**GMINA RADZIŁÓW**  
ul. Plac 500-lecia 14, 19-213 Radziłów  
tel./fax (86) 273 71 10  
NIP 719-154-40-50, Regon 450669737

## **Wyjaśnienie treści Specyfikacji Istotnych Warunków Zamówienia**

*Dotyczy: przetargu nieograniczonego na przebudowę targowiska w miejscowości Radziłów (Numer ogłoszenia: 652536-N-2017 z dnia 2018-11-23) oraz na stronie Zamawiającego*

Przykład paneli ogrodzeniowych:

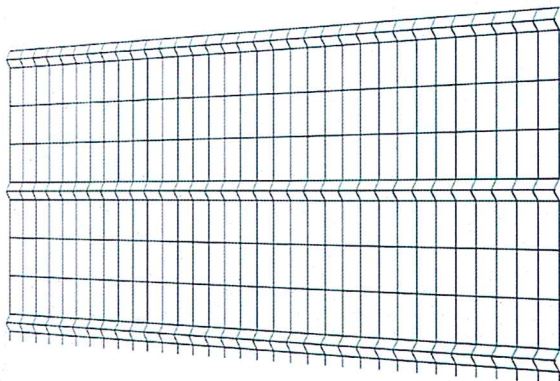
*Proszę o przedstawienie przykładowego rysunku paneli ogrodzeniowych. Czy na odcinku f-g należy wykonać ogrodzenie? W dokumentacji technicznej i przedmiarze nie ma ujętego odcinka.*

Ogrodzenie terenu targowiska powinno być wykonane z paneli stalowych systemowych o wysokości 1,5m i szerokości 2,5m. Ogrodzenie w kolorze czarnym zabezpieczone antykorozyjnie powłoką cynkową oraz poprzez nałożenie specjalnej powłoki malarskiej. Poniżej przykładowy rysunek paneli ogrodzeniowych. Ponadto Zamawiający informuje, iż na odcinku f-g nie należy wykonywać ogrodzenia. Pozostaje ogrodzenie, które już istnieje.
